05/19

20/02/19 SMONTA GOMME "LEVERLESS"

OGGETTO: NUOVA TORRETTA LL V3 E NUOVO INSERTO PROTEZIONE

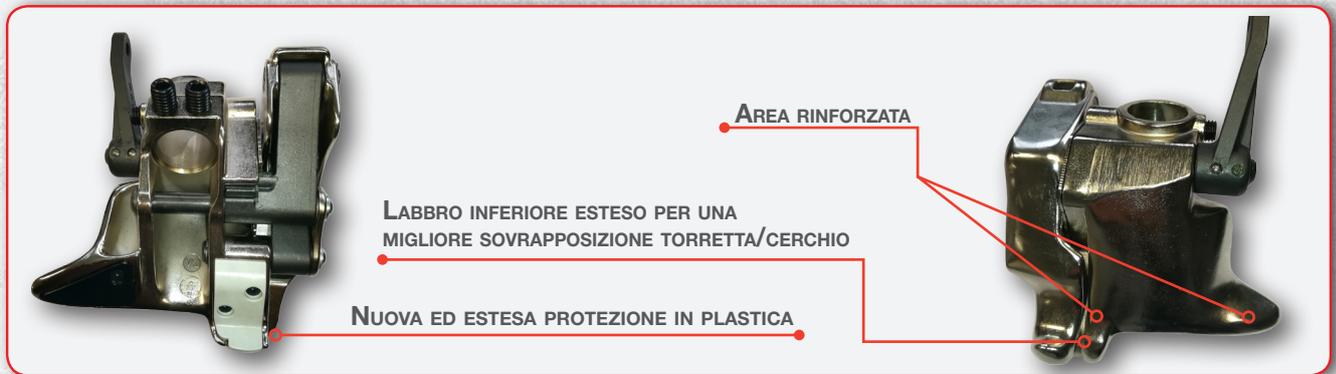
Abbiamo il piacere di informarvi che abbiamo introdotto una **nuova torretta LL** (versione **V3**), montata sulla nostra gamma Top di smontagomme "leverless".

Il design della nuova torretta è stato modificato con l'**obiettivo di migliorare le performance sia durante il montaggio che durante lo smontaggio**.

La torretta è stata inoltre **rinforzata** per aumentarne la **resistenza e l'affidabilità**.

Principali caratteristiche della nuova torretta sono la **maggiore robustezza** e il **migliorato profilo delle aree in contatto** col cerchio:

La nuova torretta **V3** è montata di serie su tutti gli smonta gomme a partire dalla matricola **OOM111975** ed è facilmente riconoscibile per la **stampigliatura V3 riportata sul corpo della stessa torretta**.

La nuova torretta LL V3 è **disponibile anche come ricambio a codice 5-122475**.
